MCMV - relatório de não conformidades

Model Name	MCMV-VARANDA-2Q Version: 9.7
Checker	leonardo@coordenar.com.br
Organization	LEONARDO MANZIONE
Time	2017-06-26 13:24:20
MCMV-VARANDA-2Q	Time: 2017-06-24 15:11:32 Application: Autodesk Revit 2017 (ENU) IFC: IFC2X3

Components too close

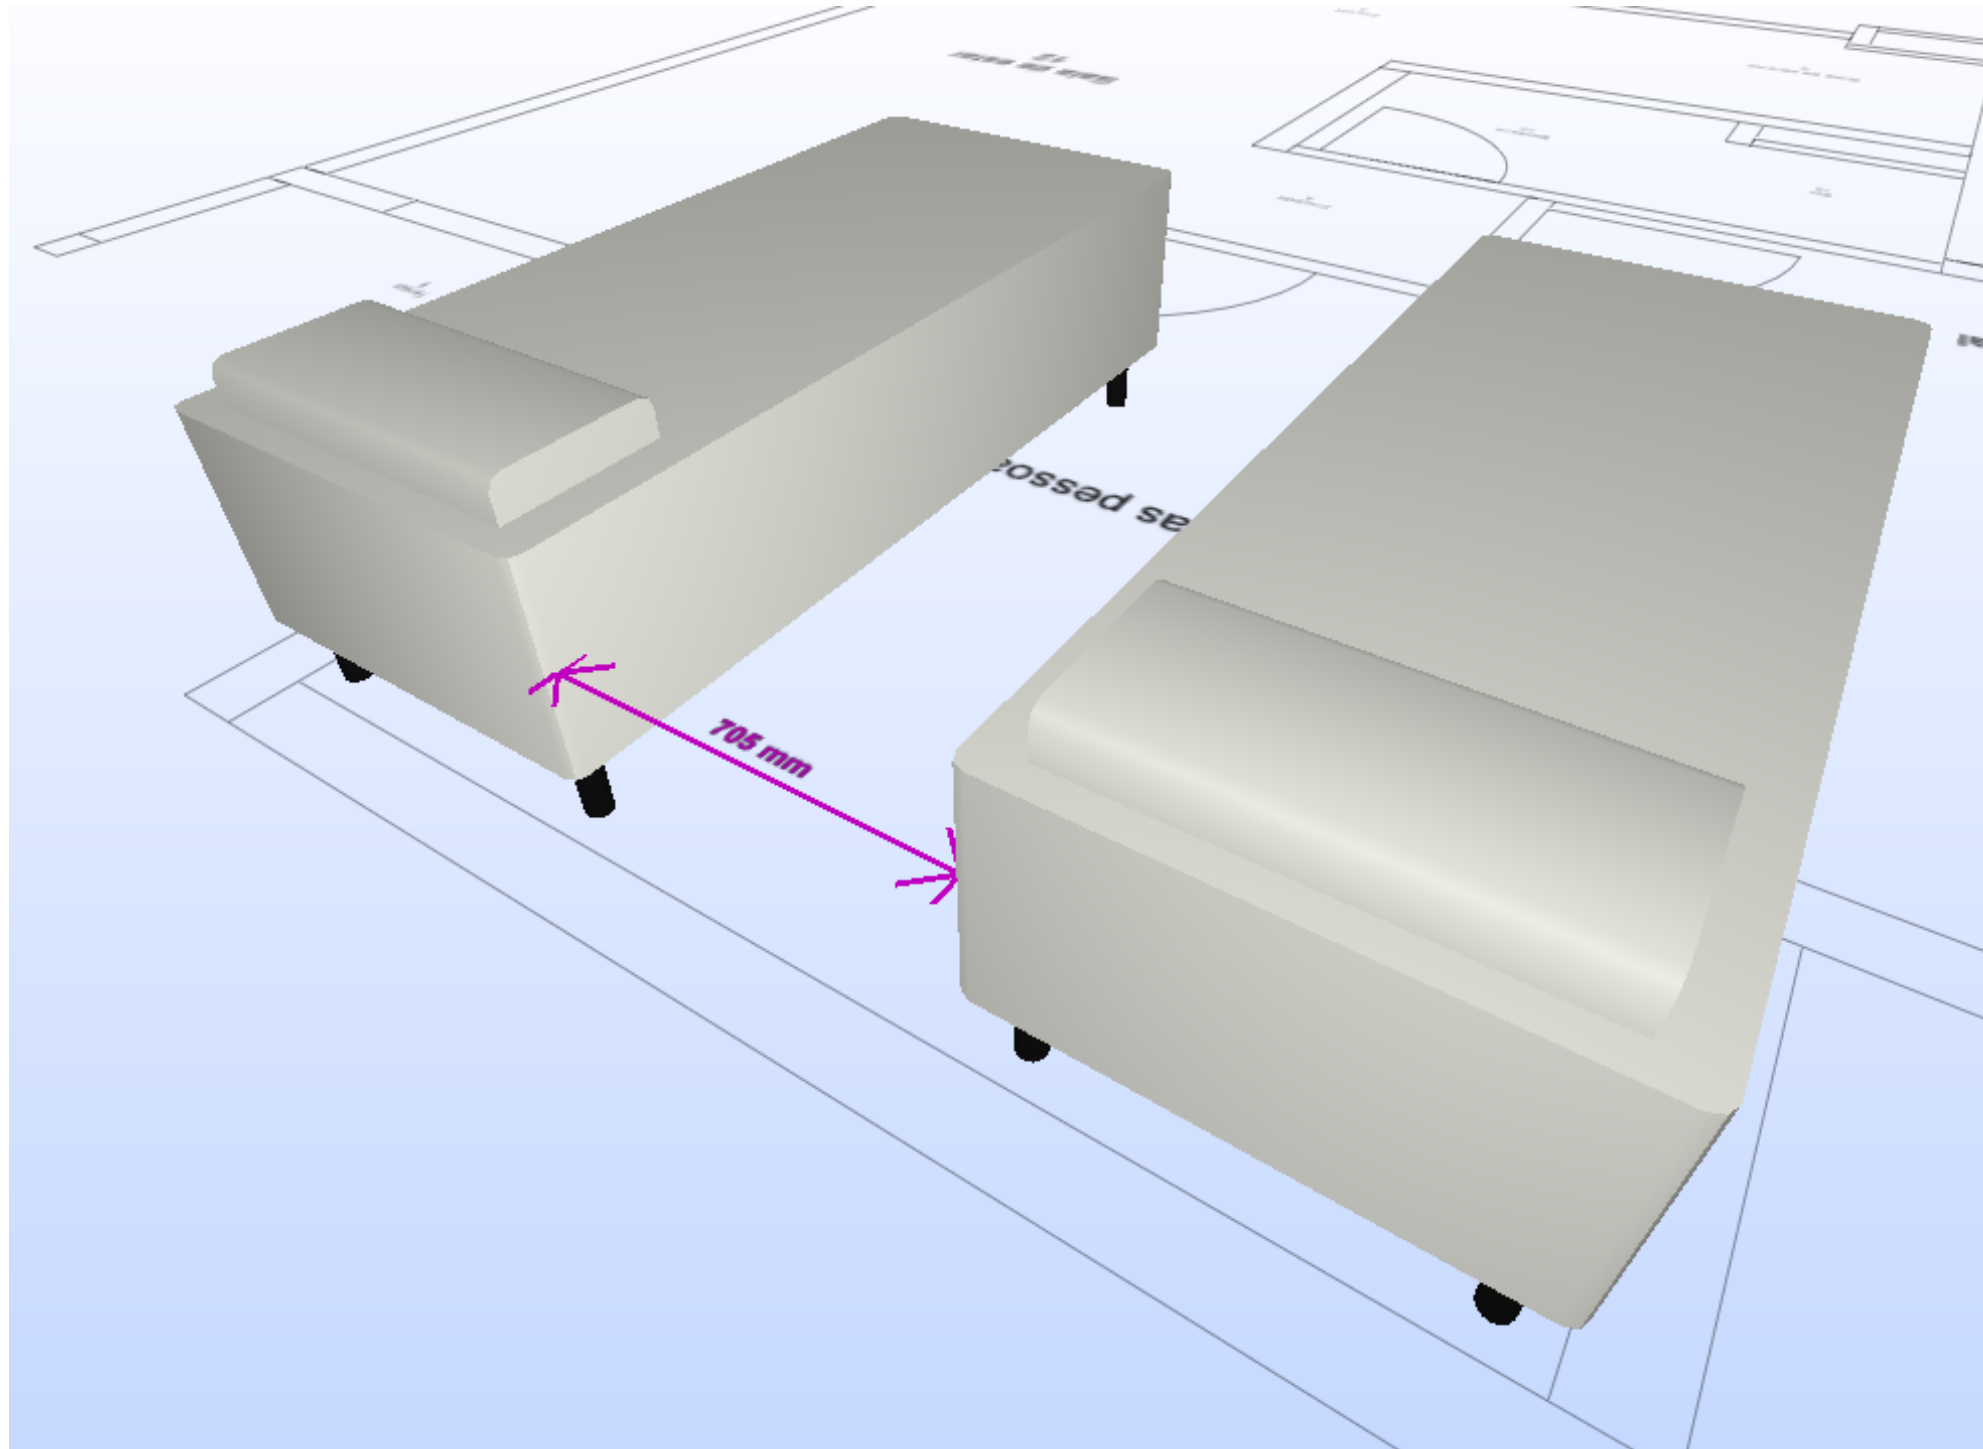
Distância livre mínima de 80cm entre as duas camas de solteiro

Wrong value of Property - Bounding Box Length: 1.40 m

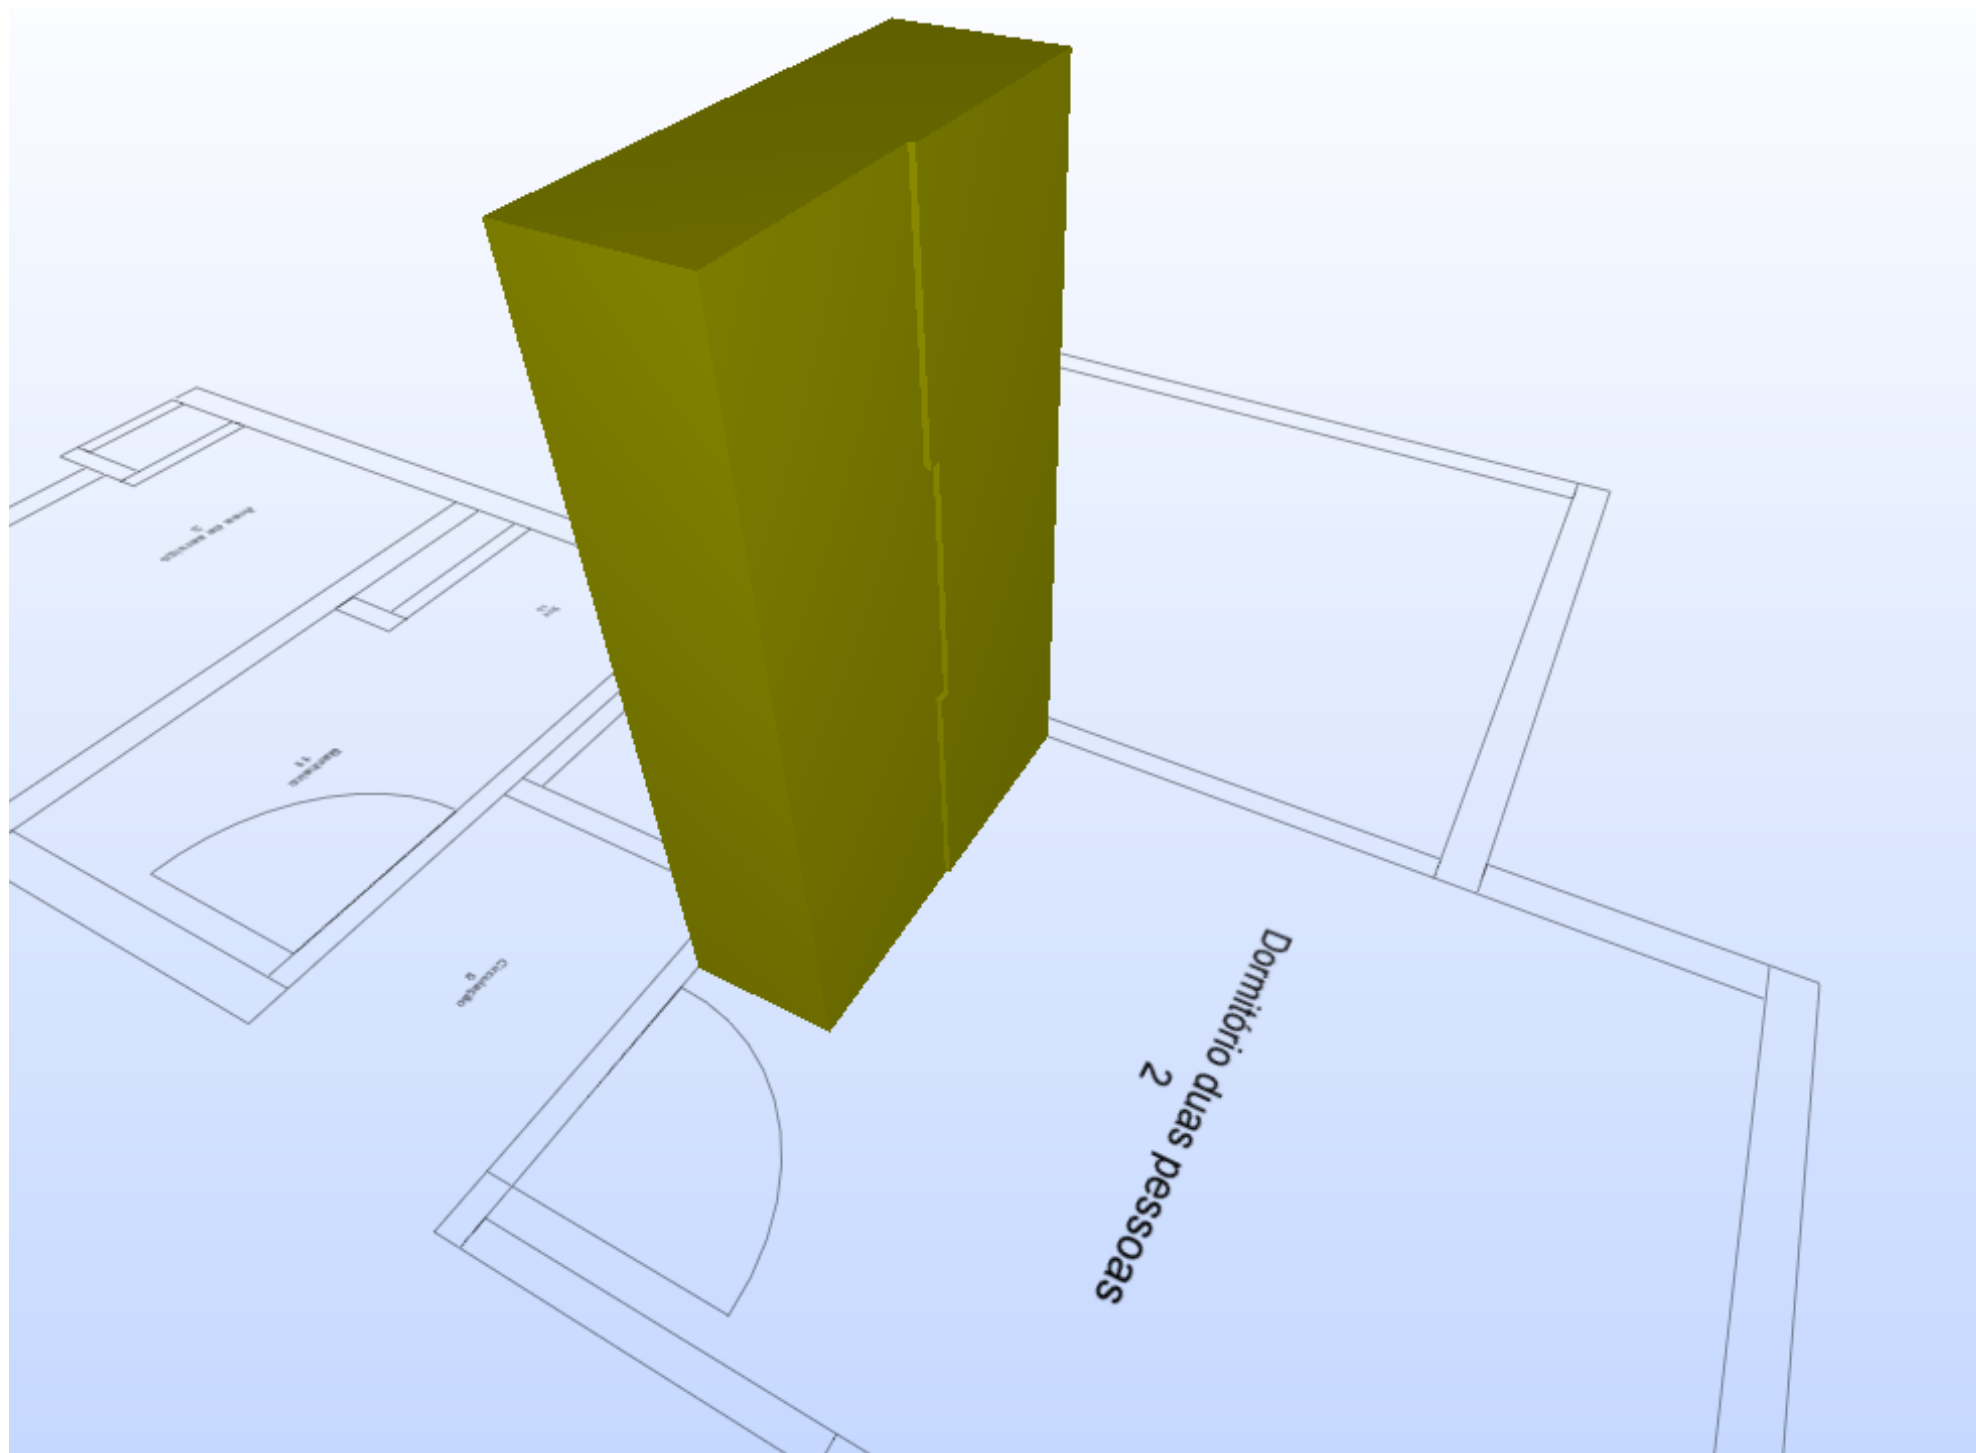
Dimensões mínimas do guarda roupa= 0,50 x 1,50

Furniture component(s) have wrong value. The actual value of Property: Bounding Box Length is 1.40 m.

Space.1.1 : Cozinha[4]

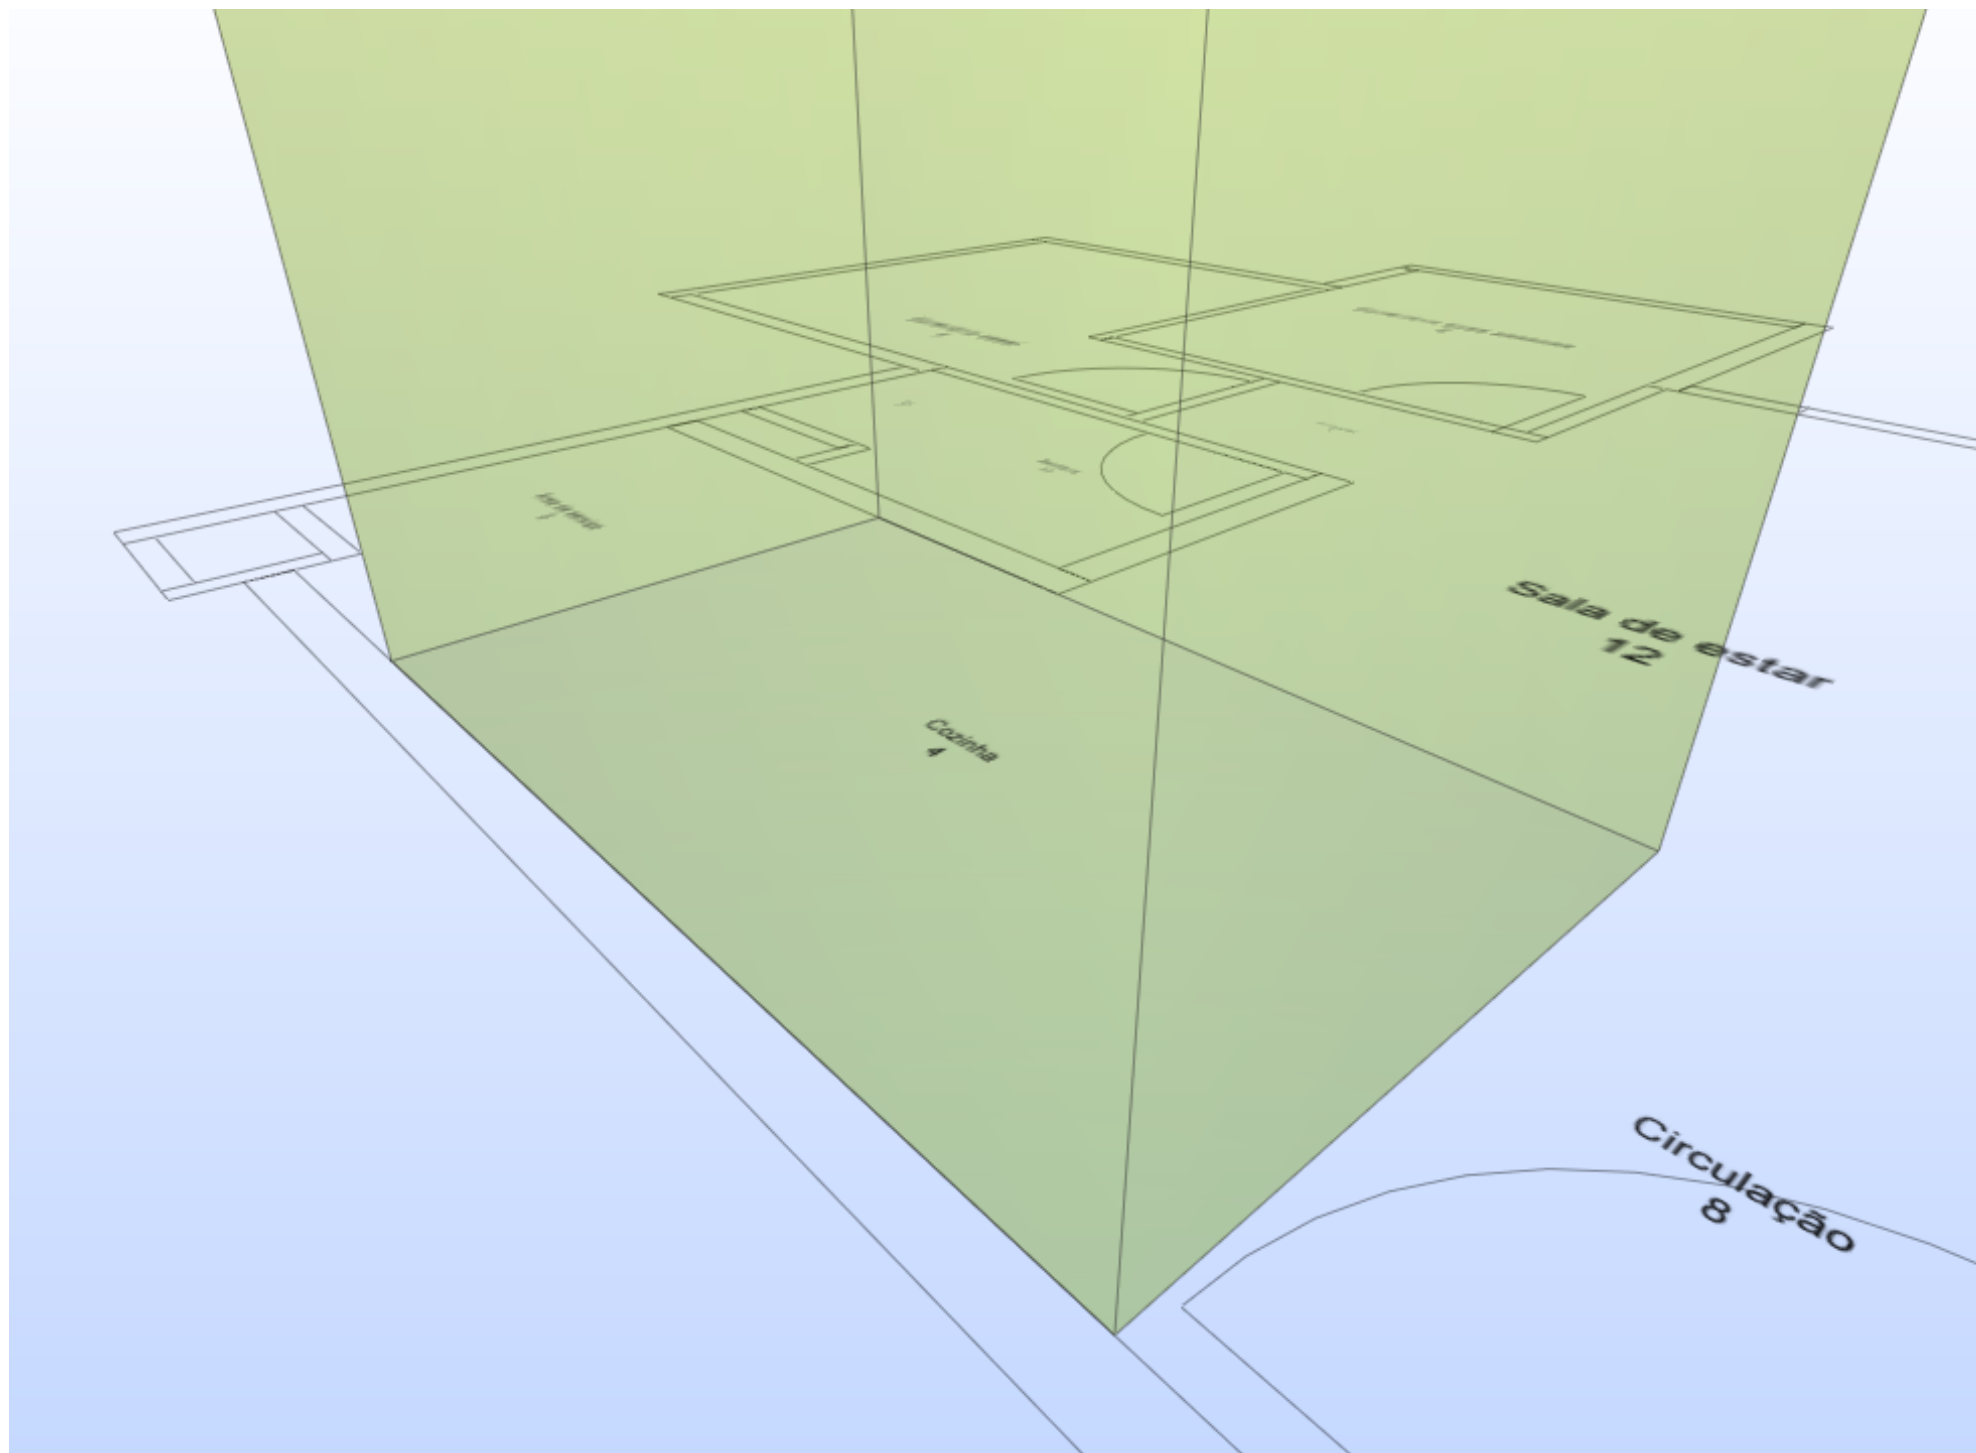
Largura mínima da cozinha $\geq 1,80$ m

The smaller bounding box dimension 1.60 m of Space.1.1 : Cozinha[4] is smaller than the requirement's smaller dimension 1.80 m.

Área de serviço

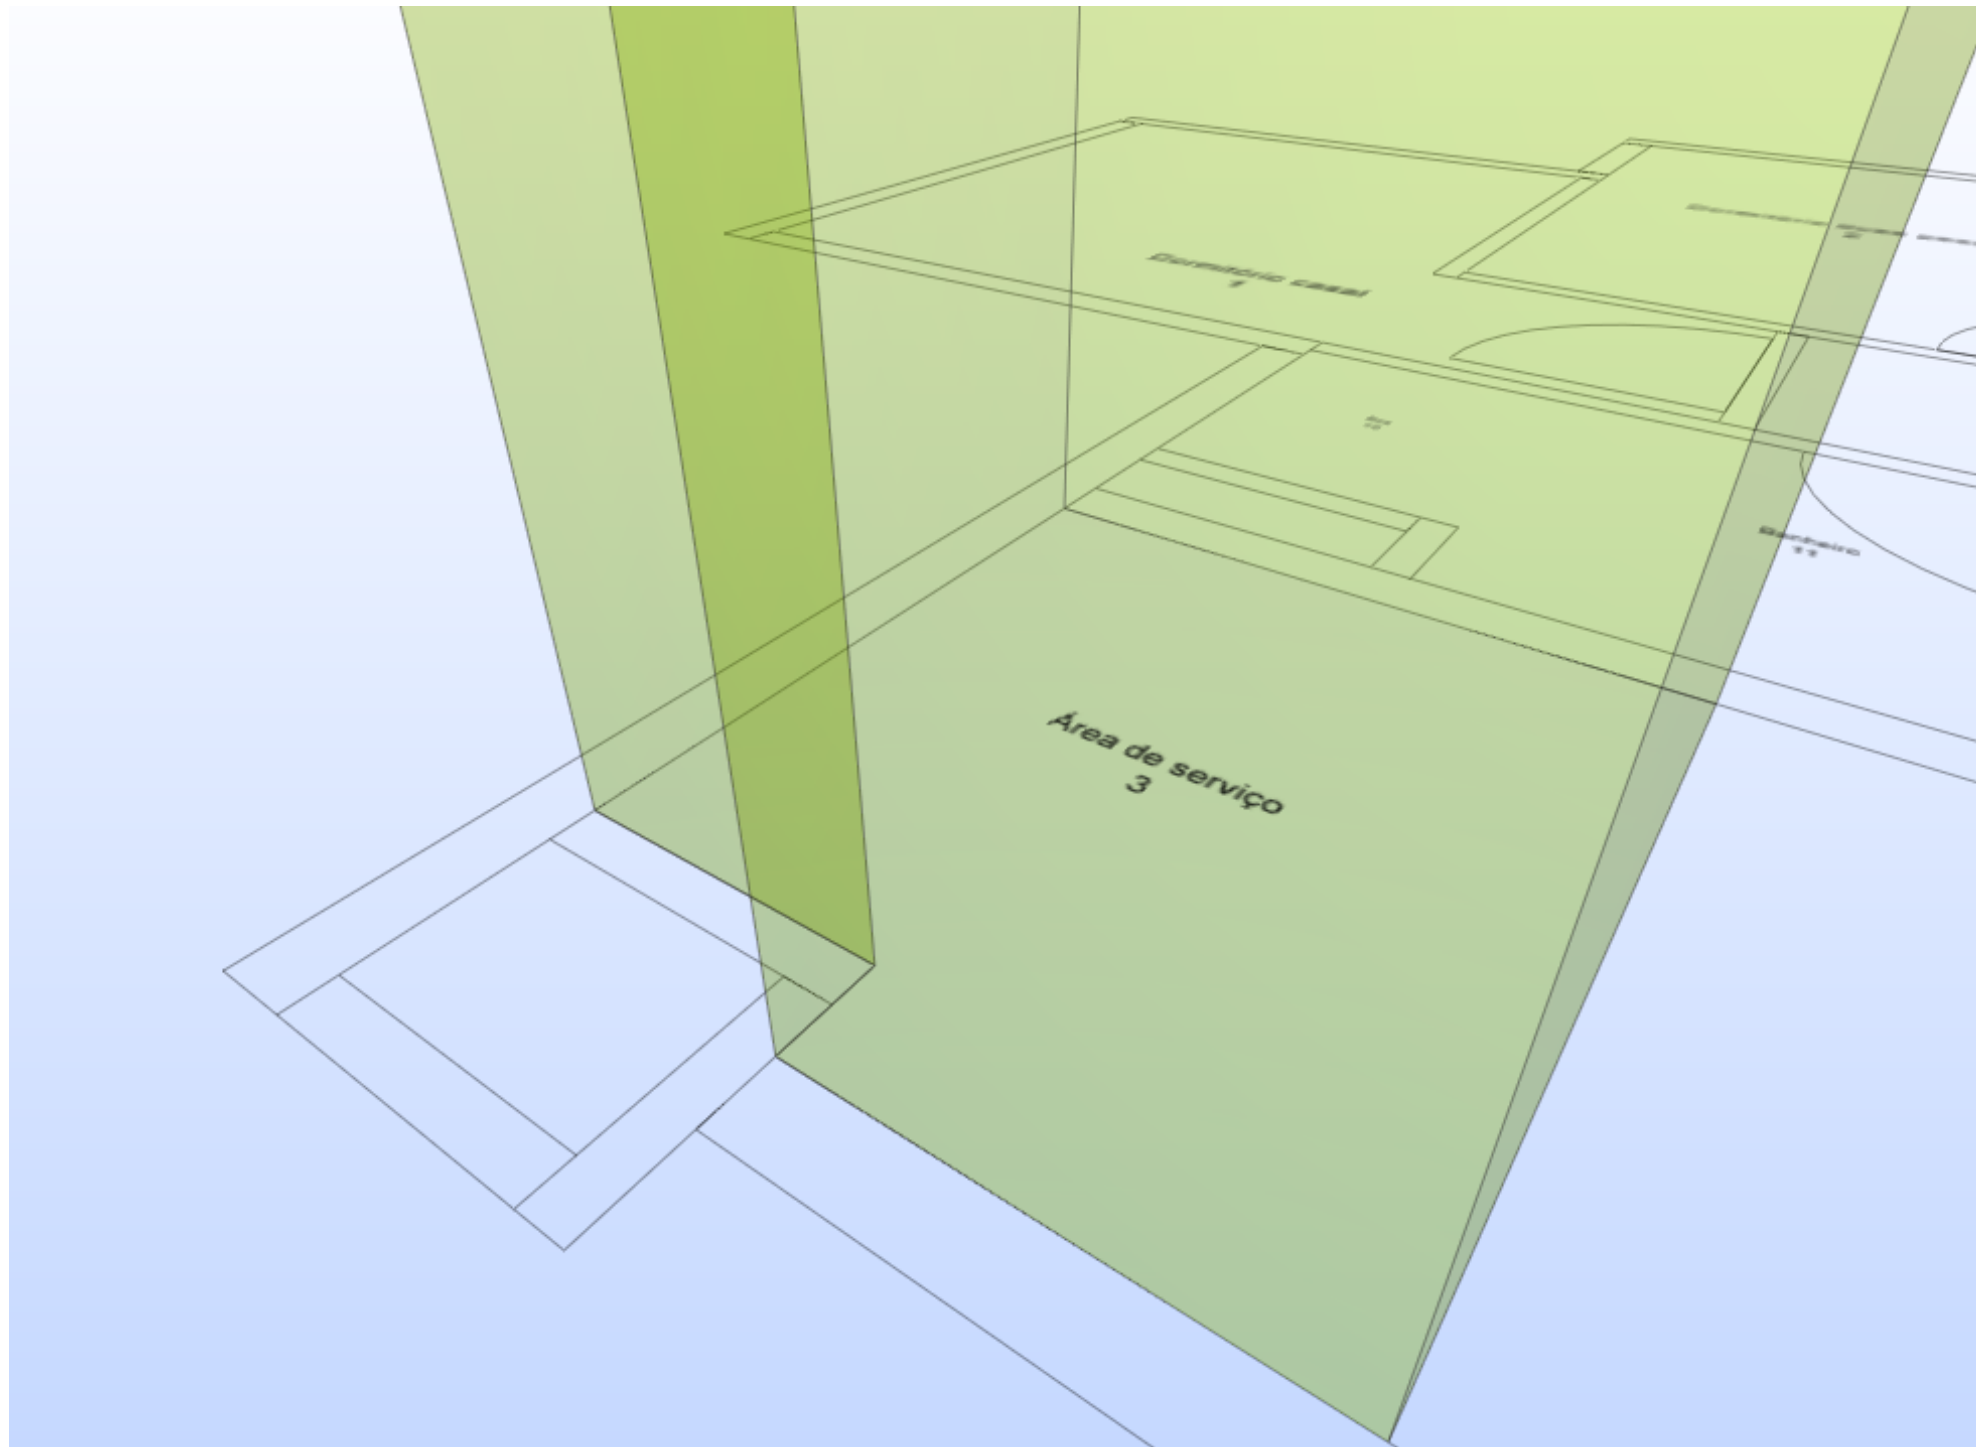
Dimensão mínima da área de serviço interna $\geq 3 \text{ m}^2$
